改善箇所説明図

基準不適合発生箇所

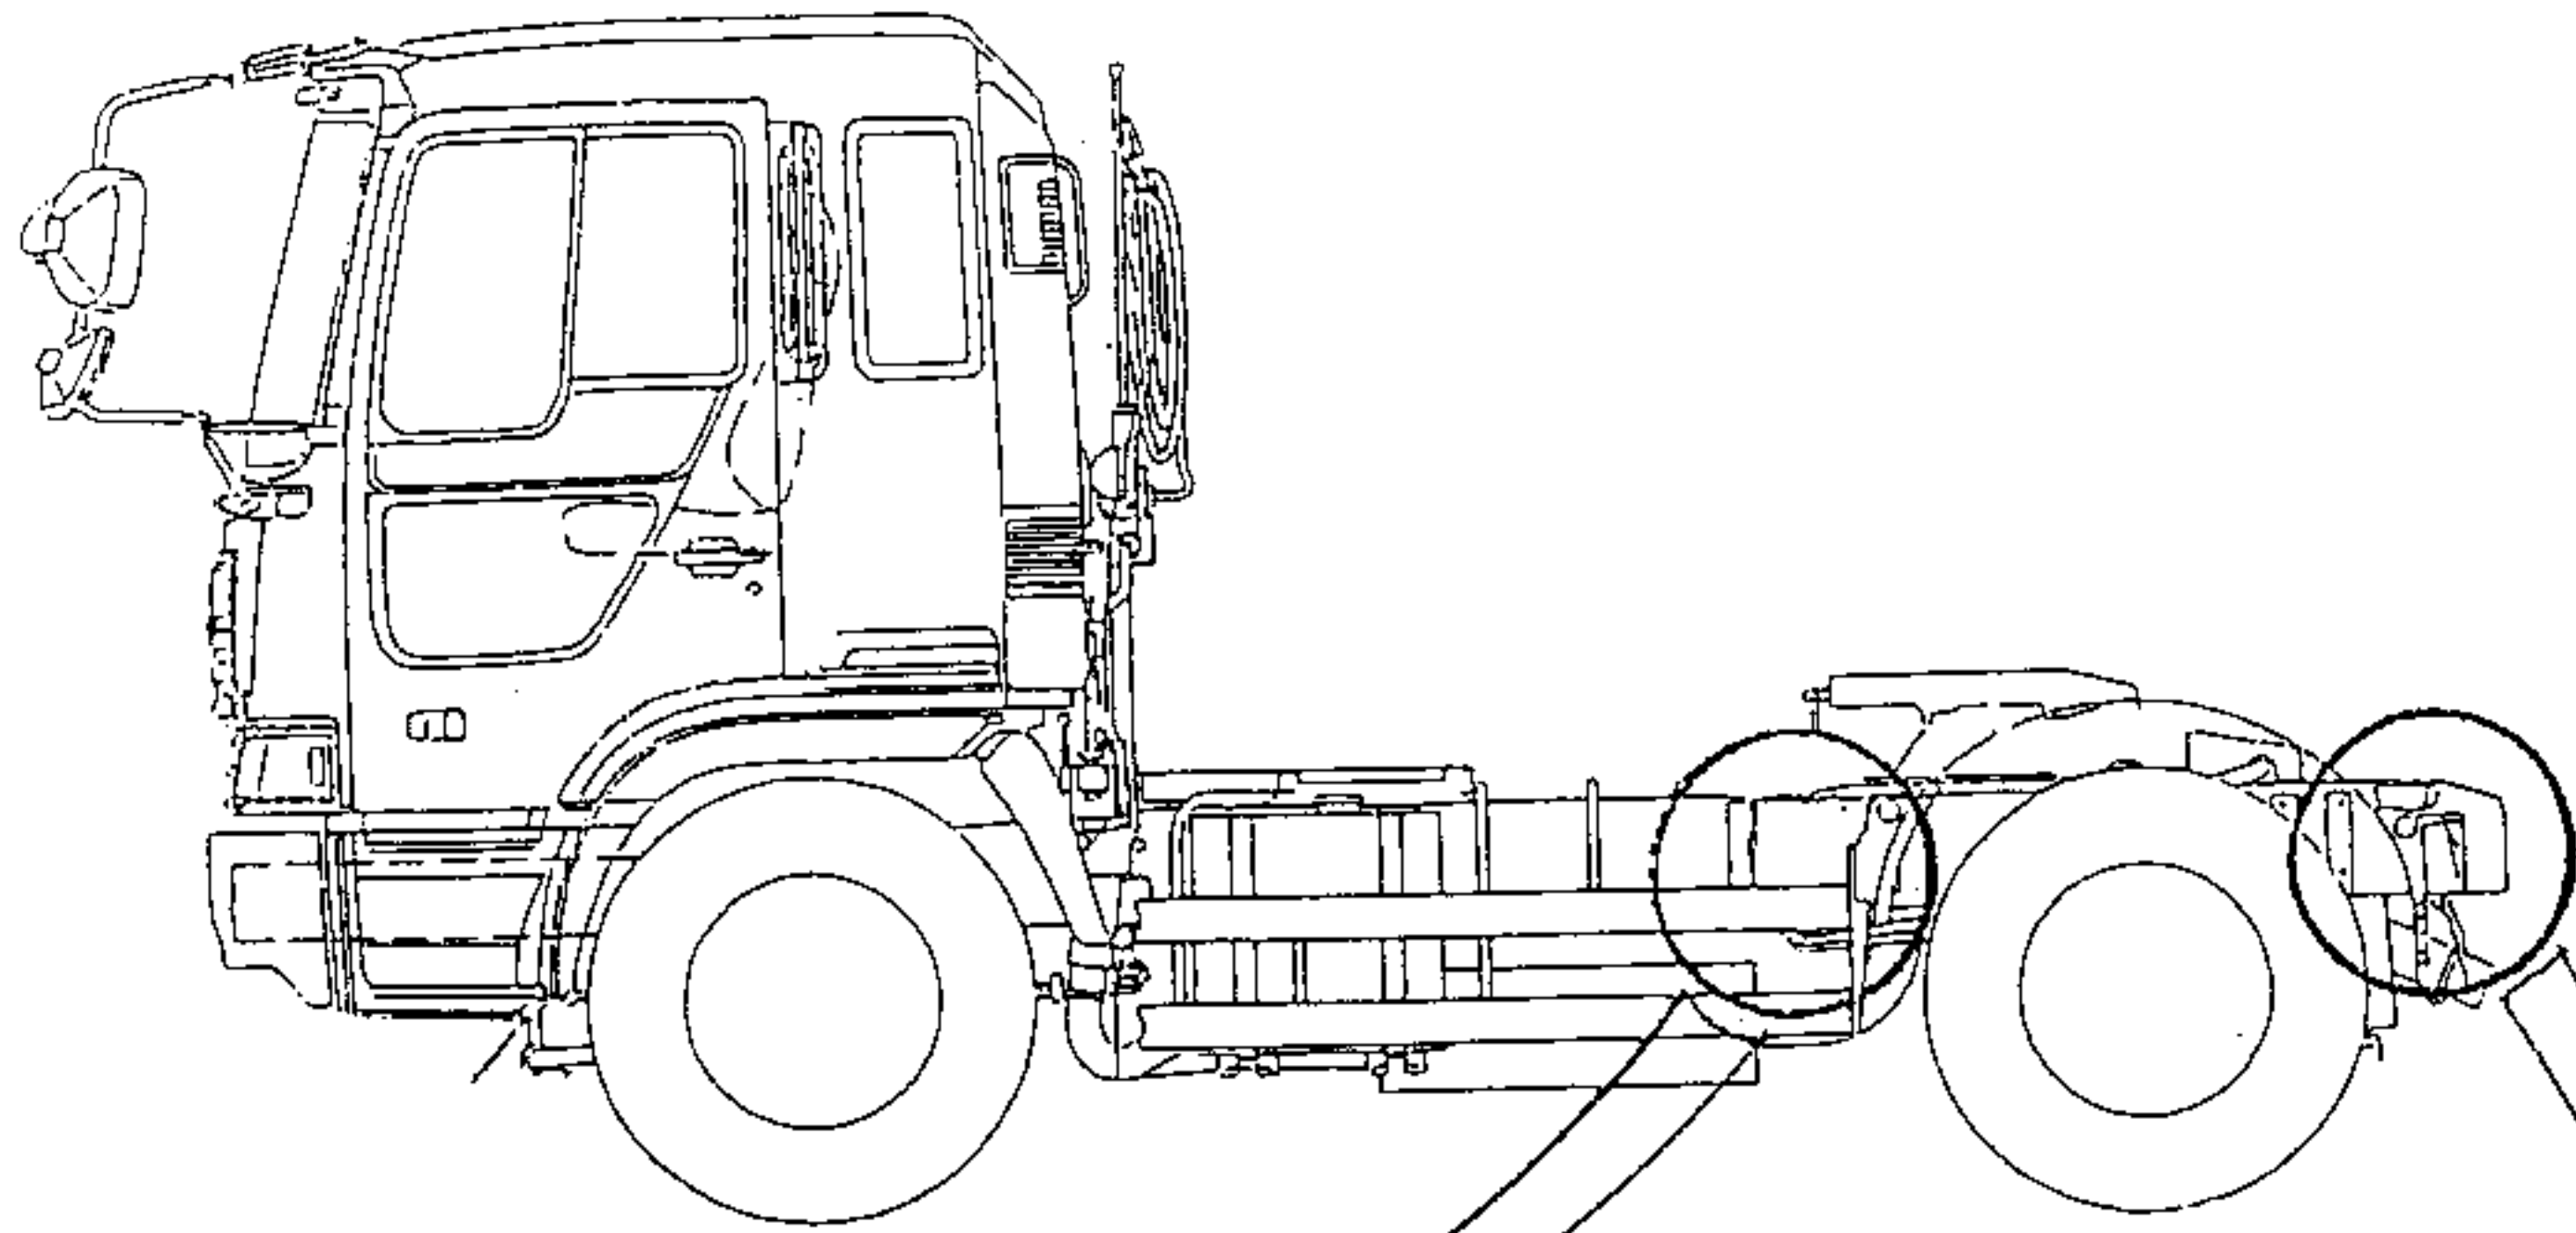
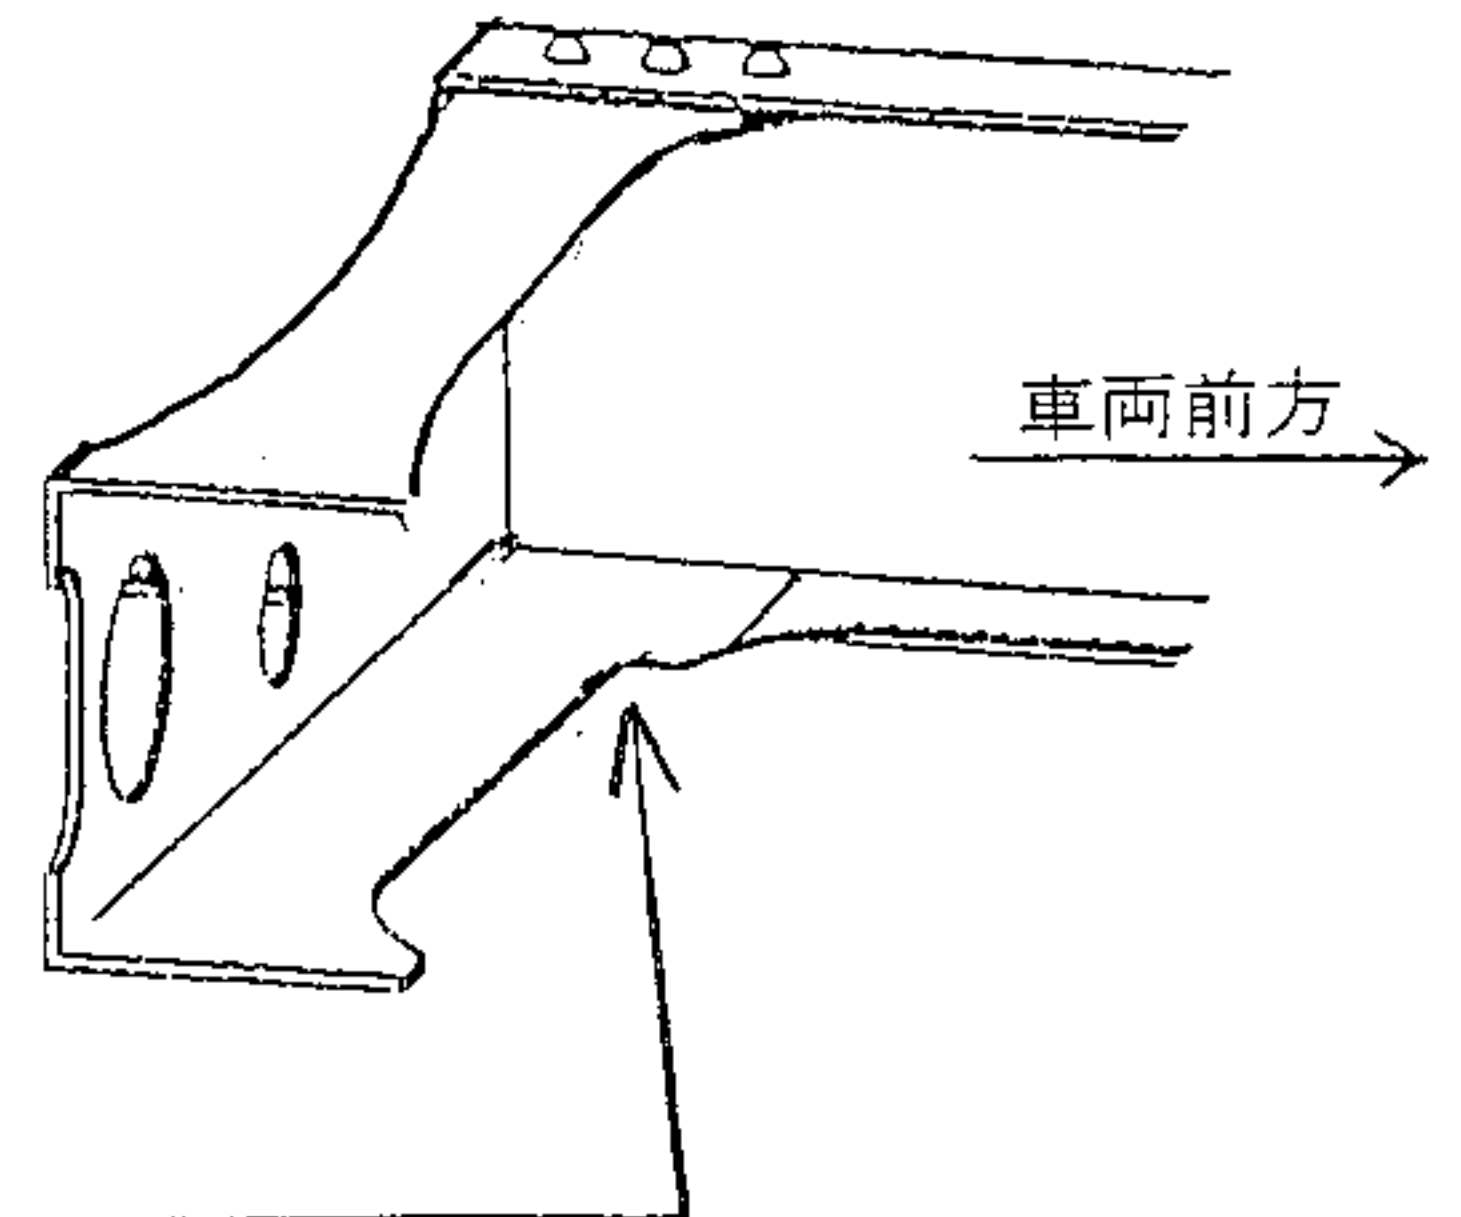
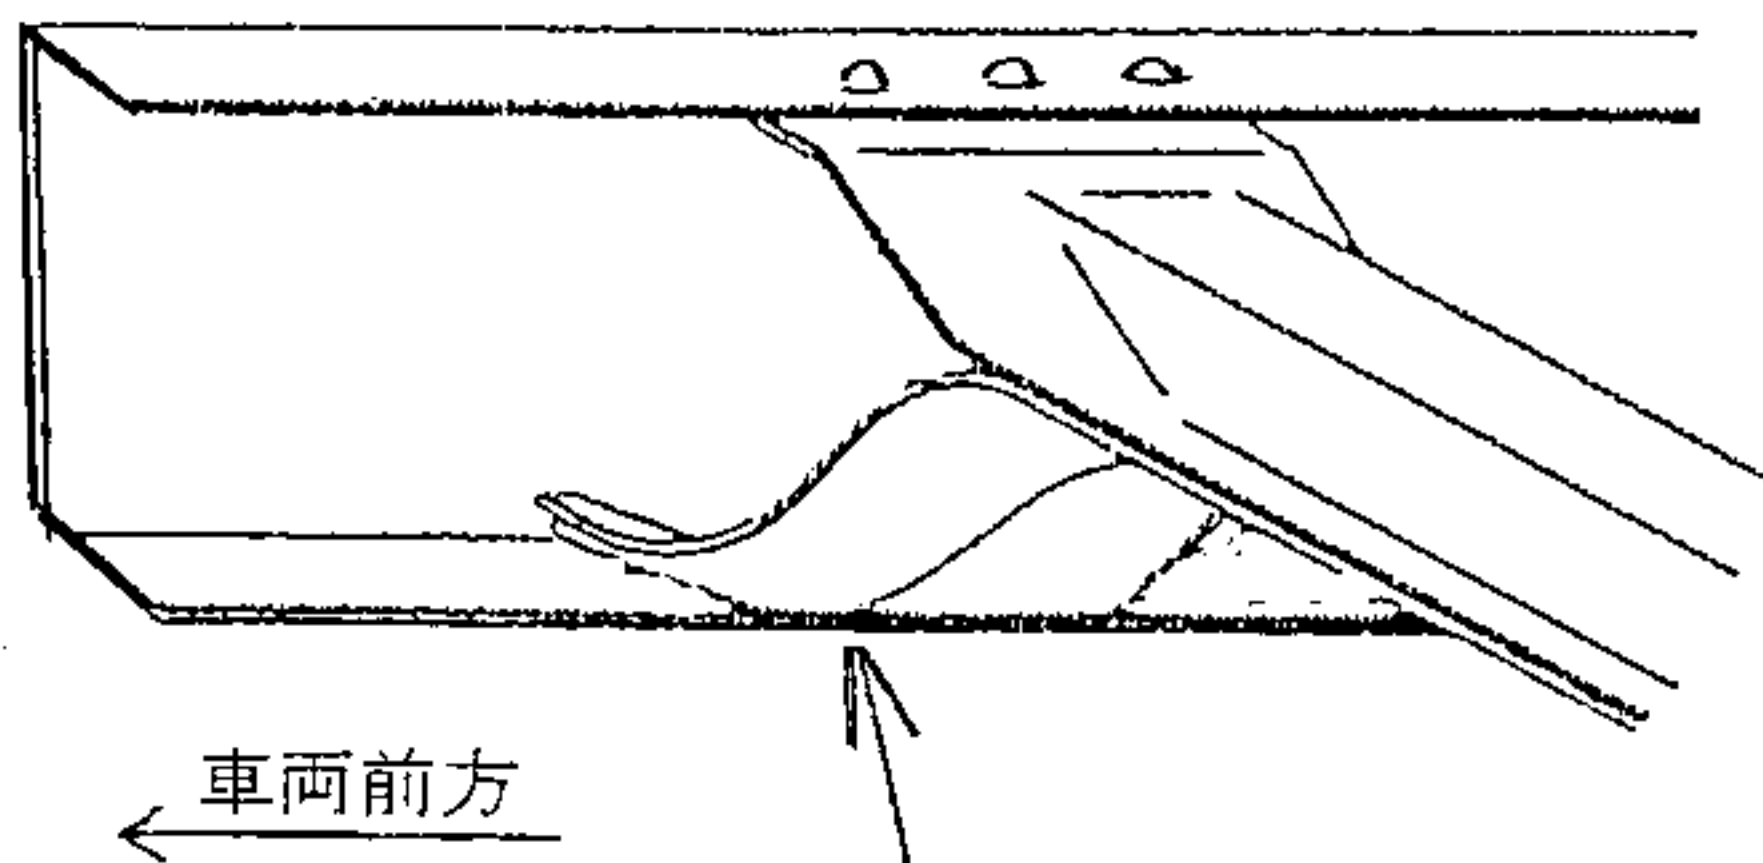
車枠において、強度が不足しているため、右側車枠のクロスメンバー取付部付近とエンドクロスメンバーの左側車枠への取付部付近に亀裂が生じるものがあり、最悪の場合、車枠が折損して走行不能となるおそれがある。

注； は追加部品を示す。

クロスメンバー部不具合部位（右側）	エンドクロス部不具合部位（左側）
全車両、右側車枠のクロスメンバー取付部とエンドクロスメンバーの左側車枠への取付部に補強板を追加する。
